### 議案第3号

柏都市計画下水道(柏市第3号公共下水道) の変更について(付議)

(1)排水区域(汚水)の変更

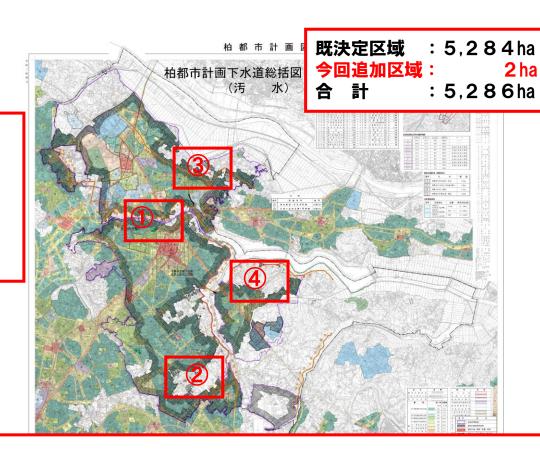
汚水面積 5,286ha (2ha追加)

柏第1, 柏第11, 柏北部第4, 柏北部第6, 沼南第2処理分区

#### ■排水区域の変更 手賀沼処理区(汚水)

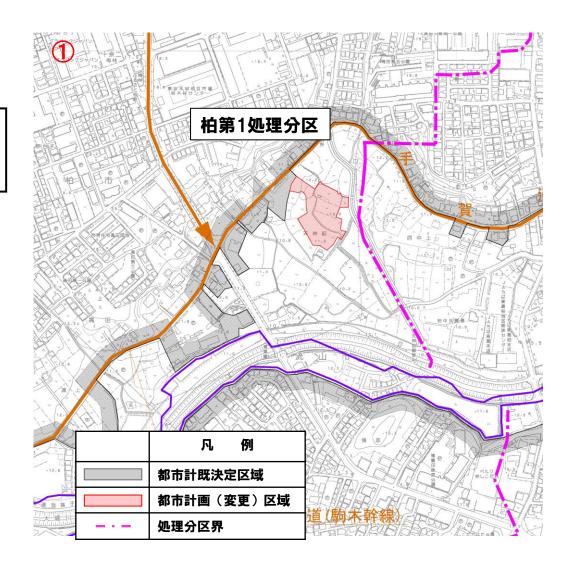
【柏市第3号公共下水道】 今回追加区域 2 ha

柏第1、柏第11、柏北部第4、柏北部第6、沼南第2

今回の変更は、効率的な下水道整備を行うため、流域関連公共下水道の汚水について、区域外流入箇所を排水区域に追加するものである。

# 変更箇所② 柏第11処理分区

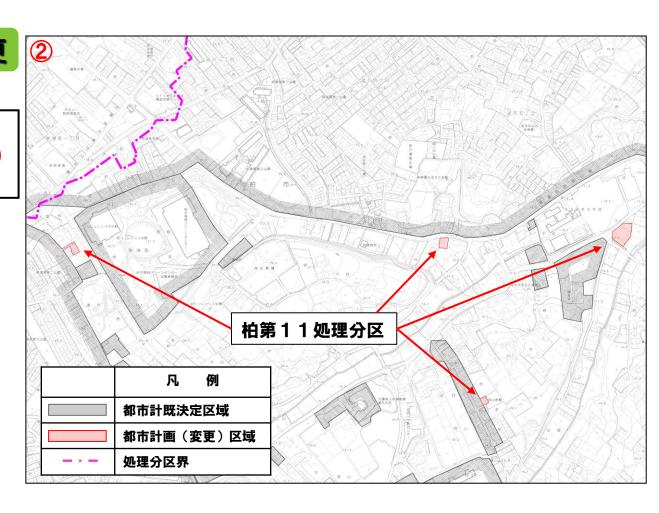
計画変更: 290ha (+0.25ha)

既決定 : 289ha

# 変更箇所③ 柏北部第4-6処理分区

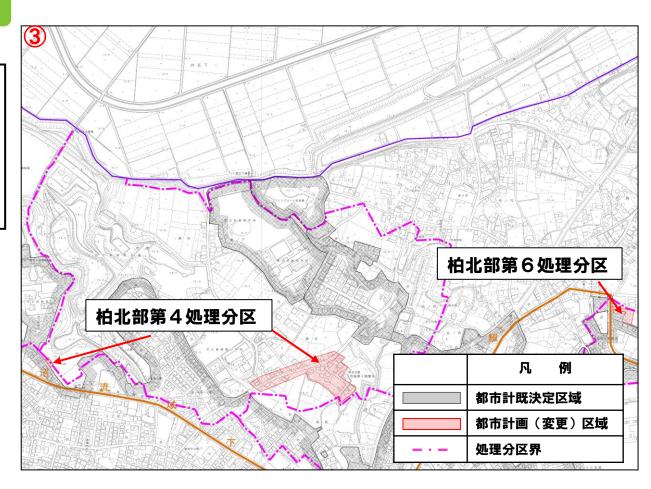
計画変更: 17ha(+1.50ha)

既決定 : 16ha

計画変更: 36ha (+0.11ha)

既決定 : 36ha

# 変更箇所4

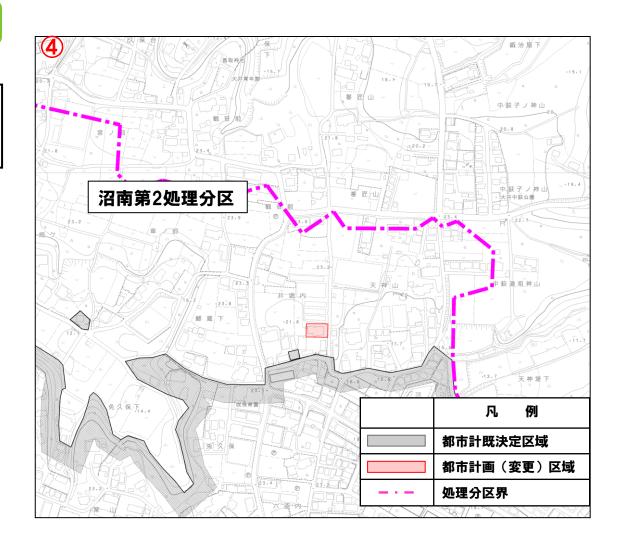
計画変更: 48ha (+0.05ha)

既決定 : 48ha

## 変更内容(大津川左岸第6号雨水幹線)12

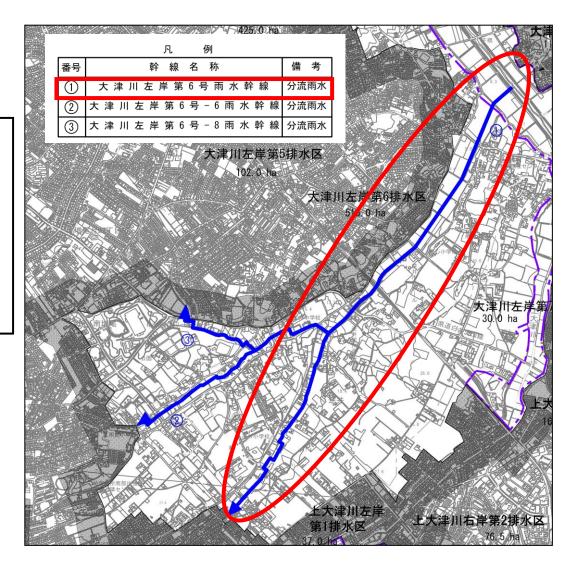
今回の変更は、令和2年度に松戸市の区域外流入区域が81.10haから、70.11haに変更となり、雨水放流量が減少したため、本幹線の管径を変更するものである。

計画変更

延長: 2,730m

管径:\\12,500×10,000×2,500

~ \bullet 3.300 \times 2.500

既決定

延長: 2.730m

管径: 13,000×10,500×2,500

~ **□** 3,300 × 2,500
